监理通知单

工程名称: 来安县华基新能源有限公司 2.5MW 光伏发电工程项目 编号: JXM7-ZHJL-004

内容: 关于施工质量事宜

组件安装横平竖直不齐

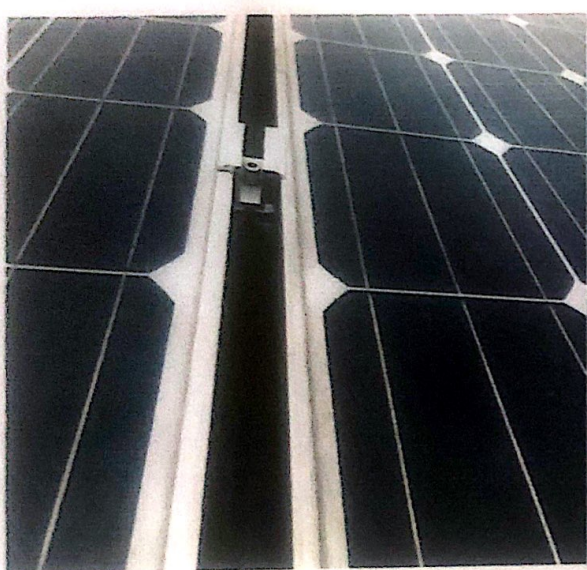
- 1、压块与组件存在缝隙影响工程质量以及安全问题。
- 2、组件安装未做到横平竖直严重影响美观及工程质量。
- 3、组件两端差异较大, 不符合要求。

组件安装横平竖直不齐

鉴于上述情况, 为避免后续出现不必要的问题, 要求你单位两日内整改并回复

组件压块存在缝隙

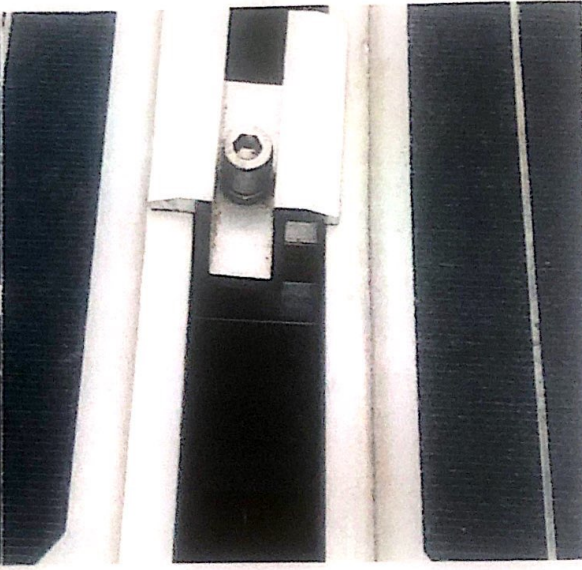
组件压块存在缝隙
